Projekt "Erneuerung Rheinstrasse Pratteln-Liestal", Bauprojekt Entwurf vom 26.07.2024 Mitwirkungsbericht

Öffentliches Mitwirkungsverfahren vom 26. August bis zum 27. September 2024

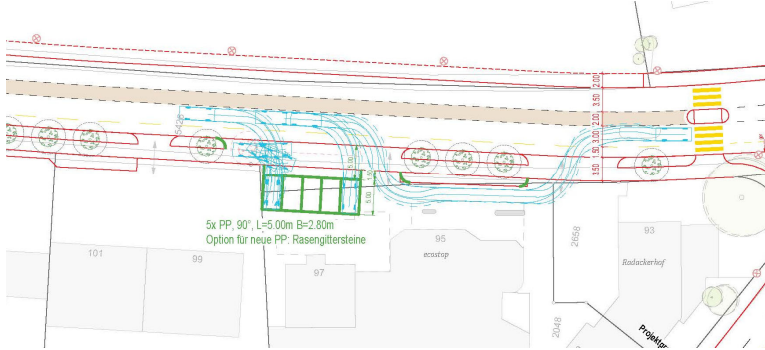
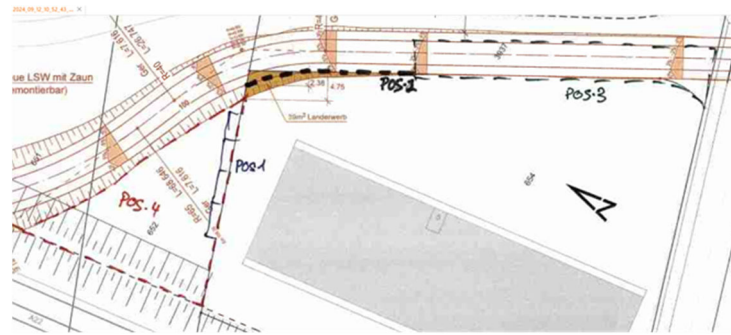
12.	8	Die Bushaltestelle vor unserer Liegenschaft wird «Flachsacker» genannt. Wir wünschen einen passenden Namen der neuen Haltestelle wie 2015 in Aussicht gestellt (gemäss Schreiben Bau- und Umweltschutzdirektion vom 02.02.2015)	Gemäss Rücksprache mit dem Amt für Raumplanung (Öffentlicher Verkehr) werden vom Bundesamt für Verkehr (Eingabe Haltestellenamen durch die AutoBus AG, Liestal) keine firmenspezifische Namen bewilligt. Eine Möglichkeit zur Haltestellen- Namensgebung der Firma besteht darin, die heutige Stichstrasse Flachsacker mit vorgängiger Bewilligung der Gemeinde umzubenennen und anschliessend im Grundbuchkataster einzutragen. Die formelle Anfrage an die Gemeinde ist vom Eigentümer der Firma zu stellen. Das BAV bewilligt Haltestellenamen mit offiziellen Strassennamensgebungen. Beschluss TBA:

Eingabe-Nr.	Mitwirkungseingabe	Stellungnahme Tiefbauamt
			Eintreten im Sinne der Erwägung. Das Gesuch zur Änderung des Strassennamens ist vom Mitwirkenden bei der Gemeinde einzureichen.

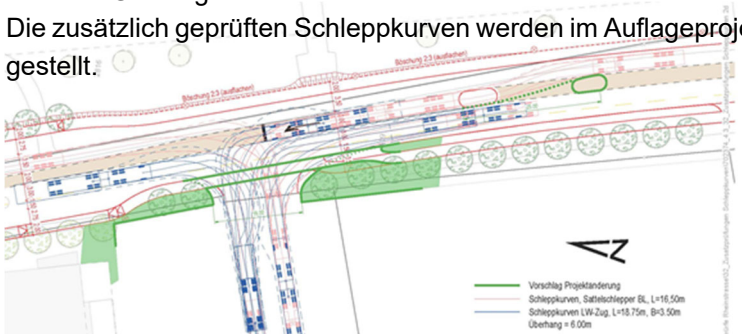
17.	31	Im Rahmen des Bauprojekts zur Erneuerung der Rheinstrasse ist die Modernisierung der Bushaltestellen, inklusive barrierefreier Einstiege und Busbuchten, vorgesehen. Diese Massnahmen sind jedoch nicht flächendeckend geplant. An kritischen Punkten wie den Haltestellen «Ebene» und «Radacker» in Richtung Liestal fehlen in der Projektplanung Busbuchten, was den Verkehrsfluss ohne Not empfindlich stören würde. Vereinzelte Fahrbahnhaltestellen entlang des gesamten Streckenabschnitts können unmöglich dazu dienen, die Fahrplanstabilität des Busses zu sichern. Vielmehr liegt die Vermutung nahe, dass diese Fahrbahnhaltestellen aus einer politisch motivierten Absicht zur systematischen Behinderung des Autoverkehrs ins Projekt einfliessen. Besonders an der Haltestelle «Ebene» mitsamt der zusätzlich geplanten Fussgängerüberquerung würde der Verkehr unnötig behindert.	Die heutige Fahrbahnhaltestelle «Ebene» Richtung Liestal ist optimal im Siedlungsschwerpunkt gelegen. Aus Platzgründen kann keine Bushaltebuchte angeordnet werden. Die nächste Strasseneinmündung (Kornackerstrasse) hinter dem Fahrbahnhalt liegt ca. 210 Meter von der Haltestelle entfernt, der kürzere Rückstau hinter dem Fahrbahnhalt führt somit nicht zu einem «blockieren» der Strasseneinmündung. Am nachfolgenden Knoten Baslerstrasse ist der Bus und der nachfolgende Fahrzeugpulk vortrittsberechtigt und kann dementsprechend in Richtung Liestal unbeeinträchtigt abfliessen. Bei der projektierten Fahrbahnhaltestelle «Radacker» Richtung Liestal entstehen für den motorisierten Individualverkehr in den Spitzenstunden die gleichen Wartezeiten, unabhängig ob dieser hinter dem Bus auf dem Fahrbahnhalt «Radacker» oder vor dem Bus im Rückstau der Zufahrt zum Kreisel Schauenburgerstrasse steht.

Eingabe-Nr.	Mitwirkungseingabe	Stellungnahme Tiefbauamt
			Die Haltestelle «Radacker» liegt rund 310 Meter vor dem Kreisel Schauenburgerstrasse, welcher zusammen mit dem nachfolgenden Knoten Schild in den Spitzenstunden regelmässig überlastet sind und sich dort längere Rückstaukolonnen bilden. Der Kreisel im ASTRA-Perimeter (Zuständigkeit = Bund) liegt ausserhalb des Projektperimeters. Somit bleibt die dortige Problematik im Kreiselzulauf mit sich langsam bewegenden Rückstaukolonnen unverändert. Mit der Fahrbahnhaltestelle bildet sich während des Haltestellenaufenthalts vor dem Bus eine Lücke, welche die Zufahrt zum Kreisel dann vereinfacht (Bus als Pulkführer). Der dem Bus nachfolgende Verkehr wird zwar während des Haltestellenaufenthalts von ca. 30s aufgehalten, kann aber dann dem Bus in die genannte Lücke nachfolgen. Von einer wesentlichen zusätzlichen Beeinträchtigung des Verkehrsflusses durch die projektierte Fahrbahnhaltestelle kann somit nicht gesprochen werden. Die Beeinträchtigung erfolgt überwiegend vom nachfolgenden Kreisel Schauenburgerstrasse her. Beschluss TBA: Nach eingehender Prüfung des Antrags können wir diesen nicht in Erwägung ziehen.

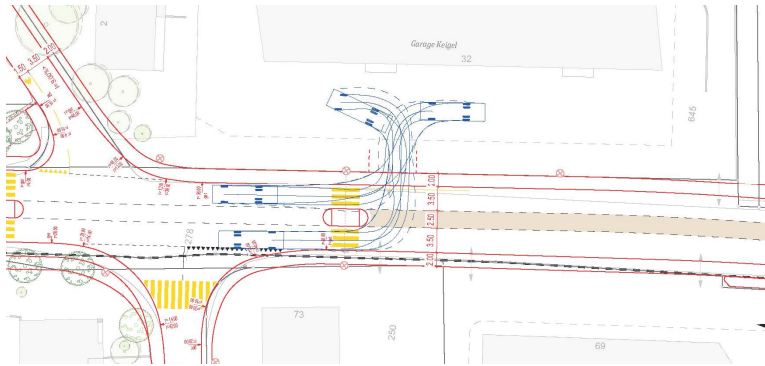
19.	7	Wir bitten um Klärung folgender entlastender Massnahmen, die durch die A22 Bedarfseinfahrt der Rigo GmbH entstehen:  POS1:	Zu Pos 1: Die vorgeschlagene Ersatzmassnahme auf der Parzelle 652 befindet sich ausserhalb der Bauzone und würde landwirtschaftliche Nutzfläche beanspruchen. Die Standortgebundenheit im öffentlichen Interesse ist nicht gegeben und kann nicht bewilligt werden. Beschluss TBA: Nach eingehender Prüfung des Antrags können wir diesen nicht in Erwägung ziehen. Zu Pos. 2: Mit der Anordnung einer Stützmauer hinter dem Bankett (zusätzlich als Sichtberme im Innenkurvenbereich) im nordöstlichen Bereich der

Eingabe-Nr.	Mitwirkungseingabe	Stellungnahme Tiefbauamt
		Bitte prüfen Sie eine Ersatzlandmassnahme für 4 Parkplätze auf der Parzelle 652. POS 2: Bitte prüfen eine Entlastung einer Zwangslandabtretung durch eine Stützmauer. POS3: Bitte prüfen Sie eine mögliche weitere Nutzung eines Teilabschnittes der Parzelle 3937, welcher innert einer festgelegten kurzen Frist geräumt werden muss. Im Moment besteht eine Gebrauchsleihe, die ersten 30m stehen als öffentliche Parkplätze für die Naherholungszone der Ergolz zur Verfügung (Vertrag im Anhang). POS4: Bitte prüfen Sie eine mögliche Landabtretung, oder Gebrauchsleihe des anstossenden Landes von Parzelle 652 an der Grenze zu Parzelle 654 der Rigo GmbH. Ggf. kann die Rigo GmbH eine Dienstbarkeit für den Zugang auf Parzelle 652 über die Parzelle 654 anbieten.	Parzelle verringert sich der Flächenbedarf auf dem Parkplatz von 38 m² auf 12 m²). Die neue Stützmauer befindet sich in der Bauzone. Beschluss TBA: Eintreten im Sinne der Erwägungen. Die beiden Parkfelder im nordöstlichen Ecke der Parzelle können gem. VSS Norm markiert werden. Durch die Anpassung des Rollstuhlparkplatzes kann die Kurve mit einem Kastenwagen befahren werden.  Zu Pos 3: Im Gebrauchsleihevertrag vom 12.09.23 sind die Abstellflächen der Parkplätze geregelt. Der erste Drittel der Parzelle ab der Wölferstrasse dient als öffentlicher Parkplatz für die Nutzer des Naherholungsgebietes. Die Parzelle muss für den Verleiher (Kanton) zu jeder Zeit frei verfügbar sein. Der Gebrauchsleihevertrag ist vor Erstellung der Bedarfseinfahrt anzupassen. Nach eingegangener Information des Verleihers muss der Entlehner die Parzelle innerhalb von 24 Stunden räumen.

Eingabe-Nr.	Mitwirkungseingabe	Stellungnahme Tiefbauamt
			Mit den projektierten Breiten der Bedarfseinfahrt (3.9 m + 1.5 m) ist neu eine Längsparkierung inkl. Fahrgasse (1.9 m + 3.5 m Breite) anzuordnen. Die Unterhaltszufahrt zu den Parzellen 651 und 652 muss zwingend über den Parkplatz der Parzelle 654 möglich sein und ist mit einer Dienstbarkeit zu regeln. Beschluss TBA: Eintreten im Sinne der Erwägungen. Zu Pos 4: Die Parzelle 652 liegt ausserhalb der Bauzone. Auf eine Landabtretung oder eine Gebrauchsleihe für Parkplätze kann nicht eingetreten werden, weil die Standortgebundenheit im öffentlichen Interesse nicht gegeben ist. Beschluss TBA: Nach eingehender Prüfung des Antrags können wir diesen nicht in Erwägung ziehen.

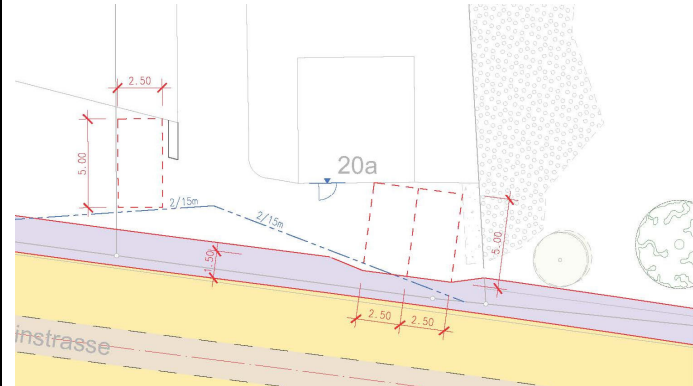
20.	13,14,15,16,20,21,22,23,25,28,31,33,34	Das Projekt sieht eine umweltfreundliche Aufwertung der Rheinstrasse vor, einschliesslich eines neuen Gestaltungs- und Begrünungskonzepts, das die Pflanzung von mindestens 190 Bäumen und die Schaffung zusätzlicher Grünflächen umfasst. Für die lokal ansässigen KMU ist es von entscheidender Bedeutung, dass diese Massnahmen nicht zu Einschränkungen bei den Zufahrten zu ihren Grundstücken oder bei den vorhandenen Parkflächen führen. Die Rheinstrasse bleibt eine zentrale Verkehrsader, die für den reibungslosen Betriebsablauf sowie die Erreichbarkeit von Kunden und	Bei den projektierten neuen Bäumen im Privatland handelt es sich nicht um «Pflichtbäume» gem. UVB (Umweltverträglichkeitsbericht) und können nicht verfügt werden. Grundsätzlich wurden in der Standortbestimmung der Bäume im Privatland die Zufahrten und Parkmöglichkeiten berücksichtigt. Separate gemeldete Konflikte während dem freihändigen Landerwerb werden geprüft und Optimierungen oder Verzicht der Bäume im Privatland werden ins Projekt aufgenommen. Beschluss TBA: Eintreten im Sinne der Erwägungen.

Eingabe-Nr.	Mitwirkungseingabe	Stellungnahme Tiefbauamt
		Lieferanten an dieser für das Gewerbe bedeutenden Verkehrsader unerlässlich ist. Auch wenn wir uns nicht gegen das Begrünungskonzept und die bessere Erschliessung für die Fussgänger und den Langsamverkehr wehren, darf es nicht auf Kosten der Erreichbarkeit der Unternehmen umgesetzt werden. Zufahrten und Parkmöglichkeiten müssen uneingeschränkt erhalten bleiben, da jede Beeinträchtigung sich unmittelbar auf die betriebliche Effizienz und die Kundenfrequenz auswirken könnte. Ein ausgewogener Kompromiss zwischen den ökologischen und verkehrspolitischen Zielen des Projekts und den wirtschaftlichen Bedürfnissen der ansässigen Unternehmen ist daher unabdingbar.

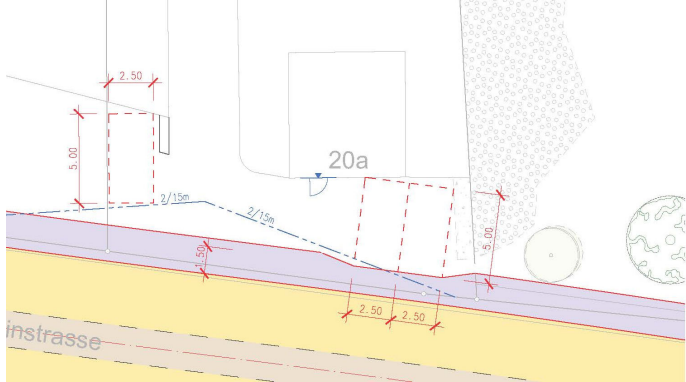
21.	14	Wir lassen Ihnen ergänzend zu unserem Mitwirkungsschreiben im Anhang einige Planskizzen zukommen, auf denen wir die folgenden Problematiken für einzelne, spezifische Gewerbetriebe wie folgt eingetragen haben: - Zu- und Wegfahrten. - Wegfall Parkplätze. Bitte beachten Sie, dass die angehängten Dateien keinen Anspruch auf Vollständigkeit haben. Wir bitten Sie sinngemäss alle Liegenschaften im Projektperimeter zu überprüfen.	Im Bauprojekt Entwurf der Mitwirkung wurden grundsätzlich die bestehenden Zu- und Wegfahrten sowie bestehenden Parkplätze übernommen. Skizze 1 (Höhe Kornackerstrasse): Die dargestellten Bäume auf Privatreal wurden dem Quartierplan Bärenfels entnommen und werden nur realisiert, falls der Quartierplan umgesetzt wird (Realisierung durch Quartierplan). Skizze 2 (Höhe Baslerstrasse / Ringstrasse): Diese Zufahrten wurden berücksichtigt. Skizze 3 (Höhe Trülliweg): Zur Gewährleistung der Kundenparkplätze wird der Gehweg lokal verschmälert. Skizze 4 (Höhe Haltestelle Schönthal): Die geplanten Bäume wurden aus dem privaten Bauvorhaben übernommen. Die Grünrabatte passt sich an dieses Bauvorhaben an und wird nur realisiert, wenn dieses umgesetzt wird. Die zweite skizzierte Zufahrt liegt nicht an dieser Stelle, die bestehende Zufahrt wird weiterhin gewährleistet. Skizze 5 (Höhe Frenkendörferstrasse): Optimierungen wurden geprüft und werden ins Projekt aufgenommen.

Eingabe-Nr.	Mitwirkungseingabe	Stellungnahme Tiefbauamt
			Skizze 6 (Knoten Kittler): Die Zufahrt zur Coop Tankstelle entspricht dem Bestand. Bei der Zufahrt zur SABAG wurden die bereits vorhandenen Rabatten berücksichtigt. Die Befahrbarkeit und allfällige Optimierungen werden nochmals geprüft. Beschluss TBA: Teilweise Eintreten im Sinne der Erwägungen.

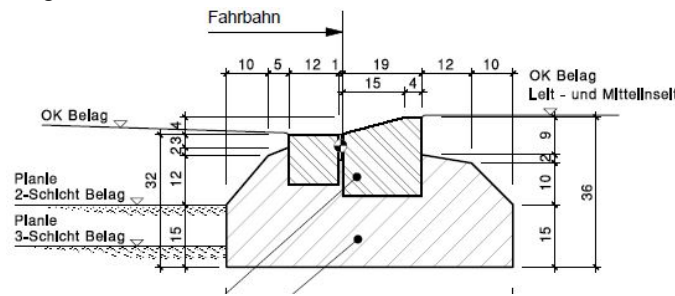
23.	29	Unsere beiden Standorte sind die Hauptstandorte im Kanton Basel-Land für die von uns vertretenen Marken Renault und Dacia (Füllinsdorf) und Alfa Romeo, Fiat und Jeep (Frenkendorf). An diese Standorte werden alle Neuwagen zum Verkauf und alle Ersatzteile für die Wartung und den Unterhalt dieser Marken angeliefert. Ebenso werden diese Standorte von den Kunden für alle Serviceleistungen für die Fahrzeuge dieser Marken intensiv frequentiert. Und am Standort Frenkendorf betreiben wir eine öffentliche Tankstelle. Diese einzelnen Betriebsbereiche führen an beiden Standorten zu einer hohen Frequenz von täglichen Zu- und Wegfahrten zu unseren Standorten. Und mehrmals wöchentlich werden mit LKW's die Neufahrzeuge angeliefert. Es ist daher von grösster Wichtigkeit, dass alle bestehenden Zufahrten zu unseren beiden Standorten in der heutigen Form beibehalten werden. Aus den Planunterlagen ist nicht ersichtlich, dass das auch so geplant ist. 	Die vom Mitwirkenden in der Planbeilage vermerkten bestehenden Zufahrten wurden im Bauprojekt-Entwurf in der heutigen Form und Funktionalität beibehalten. Die angeordnete Fussgängerquerung mit Mittelinsel lässt auch bei der nächstgelegene Ein- und Ausfahrt die Befahrbarkeit mit Lastwagen zu.  Gem. Rücksprache mit dem Mitwirkenden erfolgen die Fahrzeuglieferungen mit Sattelschlepper aus Richtung Liestal. Der Sattelschlepper hält für ca. 5 Minuten auf dem Gehweg entlang der Parzelle 645, damit die Fahrzeuge entladen und einzeln auf die Parzelle 645 gefahren werden. Die Zufahrten sind somit für Personenwagen und nicht für Lastwagen dimensioniert und werden nicht ausgebaut. Beschluss TBA: Kenntnisnahme

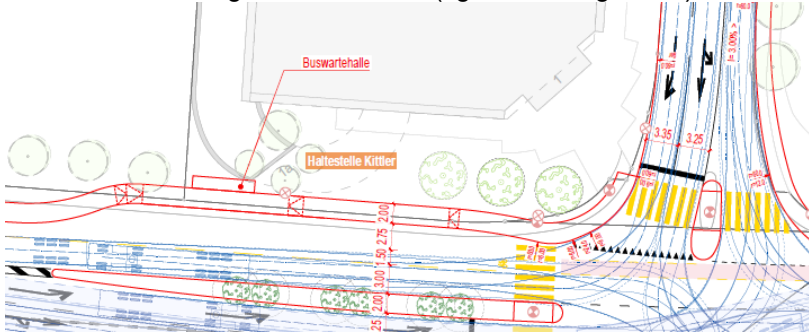
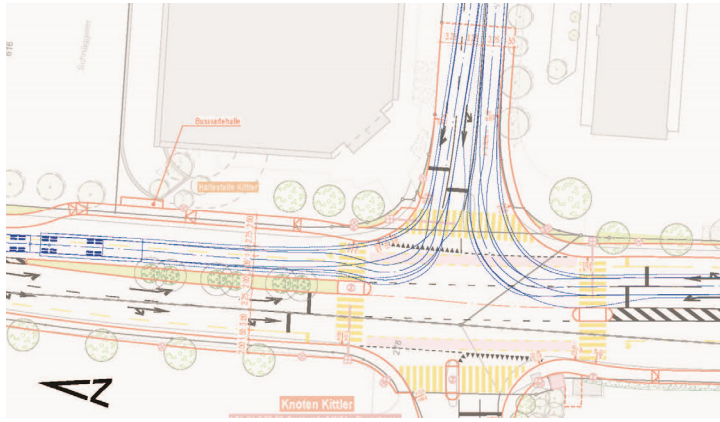
32.	27,32	Ein durchgehender Velostreifen erscheint uns unverzichtbar. Eine Velofahrt nach Liestal gleicht sonst noch immer einem Hindernisparcours!	Die Radstreifen werden dort vorgesehen, wo ein konkreter Bedarf besteht, der notwendige Platz vorhanden ist und keine räumlich nahe Alternativen vorhanden sind. In unmittelbarer Nähe der Rheinstrasse verläuft parallel eine komfortable kantonale Radroute auf der Tunnelüberdeckung Schönthal (Parkweg), welche an mehreren Stellen an die Rheinstrasse angebunden ist und als örtliche Hauptachse für den Veloverkehr im Perimeter Rheinstrasse dient. Zudem gibt es im Ergolzthal zwei weitere ortsnahe kantonale Radrouten (entlang SBB sowie via Ergolz-/ Fraumattstrasse), welche einen Grossteil des regionalen Veloverkehrs bedienen. Beschluss TBA:

Eingabe-Nr.	Mitwirkungseingabe	Stellungnahme Tiefbauamt
			Nach eingehender Prüfung des Antrags können wir diesen nicht in Erwägung ziehen.
33.	30	Gemäss § 43d Abs. Strassengesetz ist den Bedürfnissen des Langsamverkehrs Rechnung zu tragen. Dies sehen wir im vorliegenden Projekt höchstens teilweise erfüllt. Der Langsamverkehr, speziell der Veloverkehr erhält keinen eigenen und geschützten Raum auf der erneuerten Rheinstrasse.	In unmittelbarer Nähe der Rheinstrasse verläuft parallel eine komfortable kantonale Radroute auf der Tunnelüberdeckung Schönthal (Parkweg), welche an mehreren Stellen an die Rheinstrasse angebunden ist und als örtliche Hauptachse für den Veloverkehr im Perimeter Rheinstrasse dient. In erster Linie werden Velomassnahmen auf kantonalen Radrouten realisiert oder dort, wo keine kleinräumig nahe Alternative zur Verfügung steht und ein hoher Bedarf für eigene Massnahmen besteht. Dies sehen wir im vorliegenden Projektperimeter nur teilweise als notwendig an. Sinnvollen Ergänzungen zum bestehenden kantonalen Radroutennetz befinden im Abschnitt Radroutenquerung Baslerstrasse-Neue Kreuzung Flachsackerstrasse als Anschluss der Gewerbegebiete für Pendler sowie im Abschnitt Ringwald-Radacker für die Bewohner der Quartiere. Beschluss TBA: Nach eingehender Prüfung des Antrags können wir diesen nicht in Erwägung ziehen.

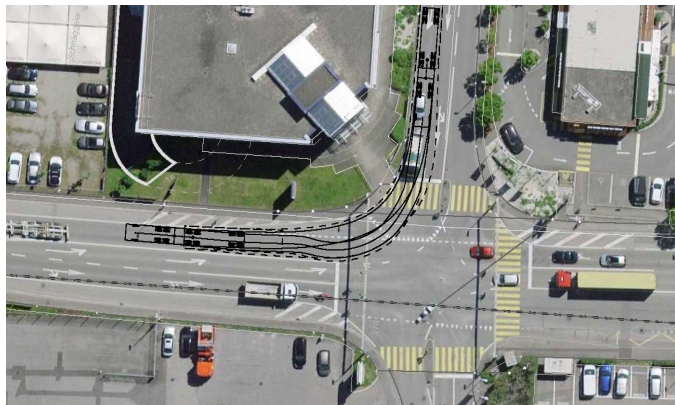
34.	30	Entlang der Rheinstrasse soll eine durchgängige und sichere Veloinfrastruktur geprüft werden.	Die Radstreifen werden dort vorgesehen, wo ein konkreter Bedarf besteht, der notwendige Platz vorhanden ist und keine räumlich nahe Alternativen vorhanden sind. In unmittelbarer Nähe der Rheinstrasse verläuft parallel eine komfortable kantonale Radroute auf der Tunnelüberdeckung Schönthal (Parkweg), welche an mehreren Stellen an die Rheinstrasse angebunden ist und als örtliche Hauptachse für den Veloverkehr im Perimeter Rheinstrasse dient.

Eingabe-Nr.	Mitwirkungseingabe	Stellungnahme Tiefbauamt
		Beim Knoten Basler-/Ringstrasse wird die Rheinstrasse von einer kantonalen Radroute gekreuzt. Dennoch ist keinerlei durchgängige Veloführung erkennbar. Das verunmöglicht weniger geübten Velofahrenden das sichere Queren der Rheinstrasse. Wir fordern eine sichere, durchgängige und den Anforderungen der kantonalen Radroute genügende Querungsmöglichkeit für Velofahrende beim Knoten Basler-/Ringstrasse. Der Bypass beim Kreisel Liestalerstrasse ist für Velofahrende nicht sicher. Die Spurreduktion nach dem Bypass und der Kreisel selbst sind für Velofahrende, besonders angesichts der Geschwindigkeiten der Autos, nicht geeignet. Wir fordern, dass der Kreisel Liestalerstrasse insgesamt für Velofahrende sicher gestaltet wird.	Zudem gibt es im Ergolzthal zwei weitere ortsnahe kantonale Radrouten (entlang SBB sowie via Ergolz-/ Fraumattstrasse), welche einen Grossteil des regionalen Veloverkehrs bedienen. Beschluss TBA: Nach eingehender Prüfung des Antrags können wir diesen nicht in Erwägung ziehen. Bei der Kreuzung Basler-/ Ringstrasse kann im Schatten der vorhandenen Fussgängerstreifen-Mittelinseeln gequert werden (v.a. Richtung Frenkendorf) oder die ganz unsicheren Velofahrenden können ohne grosse Umwege das Velo über einen der Fussgängerstreifen stossen. Beschluss TBA: Nach eingehender Prüfung des Antrags können wir diesen nicht in Erwägung ziehen. Der Kreisel Liestalerstrasse hat für den Veloverkehr keine massgebliche Bedeutung. Für die Nord-Süd-Richtung steht der kantonale Radweg auf der Tunnelüberdeckung Schönthal (Parkweg) zur Verfügung mit mehreren Anbindungen zur Rheinstrasse. Die Verbindung zwischen Füllinsdorf und Frenkendorf ist in erster Linie über den Parkweg und Niederschönthalstrasse gewährleistet. Generell ist der Veloverkehr nicht "aktiv" unmittelbar über einen Autobahnanschluss-Knoten zu führen. Beschluss TBA: Nach eingehender Prüfung des Antrags können wir diesen nicht in Erwägung ziehen.

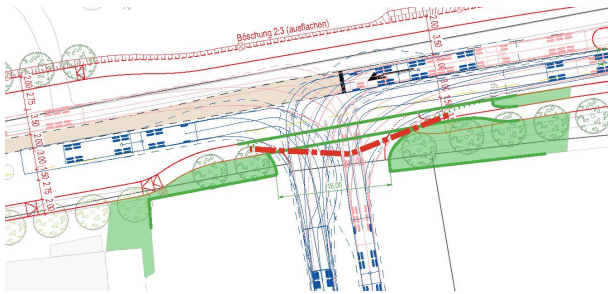
45.	13,14,15,16,20,21,22,23,25,28,31,33,34	Es muss zudem sichergestellt werden, dass die neue Einfahrt beim «Flachsacker» so ausgeschildert wird, dass ausschliesslich die Kundinnen, Kunden und Mitarbeitenden der dort direkt ansässigen Unternehmen Läcknerlihuus und Swissterminal Zufahrt erhalten. Der Schwerverkehr soll weiterhin ausschliesslich über die bestehende Mifa-Kreuzung geleitet werden.	Das der Schwerverkehr weiterhin ausschliesslich über die bestehende Mifa- Kreuzung geführt werden soll, steht im Widerspruch zur Feststellung im gleichen Mitwirkungsschreiben unter Thema 7 (Zif. 37): «<i>Mit dem Knoten Flachsacker, der neu geschaffen wird, wird die Rheinstrasse dort neuen (vor allem Schwerverkehr) aufnehmen müssen</i>». Im Workshop vom 4. Dezember 2012 u.a. mit Teilnehmern vom Gewerbegebiet Flachsacker wurde die Frage kontrovers diskutiert, ob die Ausfahrt aus der Flachsackerstrasse Nord für Lastwagen möglich sein soll oder nicht. Eine betroffene Firma war dagegen (Rückstauproblematik könnte zu Erschwernissen bei Ein-/Ausfahrt Betriebsareal). Einige Teilnehmende wollten Kapazitäten für Lastwagen auf beiden Knoten (Flachsacker Nord und Wölferstrasse) nutzen können. Die übrigen Teilnehmenden legten sich nicht fest. Die neue Kreuzung Flachsacker führt zur besseren Verteilung des Lastwagen-Verkehrs, zu kürzere Transportwegen und sichererer Abwicklung des Lastwagen-Verkehrs von der Gemeindestrasse auf die Kantonsstrasse und umgekehrt. Aus Sicht des Kantons ist die Nutzung auch durch Lastwagen erwünscht, um einen Teil des Verkehrs möglichst direkt vom und zum Anschluss in der Hülften zu führen.

Eingabe-Nr.	Mitwirkungseingabe	Stellungnahme Tiefbauamt
			Der Ausschluss eines Teils des Verkehrs würde den Nutzen des neuen Anschlusses verringern und somit würde sich die Frage nach der Verhältnismässigkeit stellen. Ein Teil des Schwerverkehrs soll deshalb auch über die neue Kreuzung erfolgen, dies wird von der Gemeinde Frenkendorf unterstützt. Beschluss TBA: Nach eingehender Prüfung des Antrags können wir diesen nicht in Erwägung ziehen.
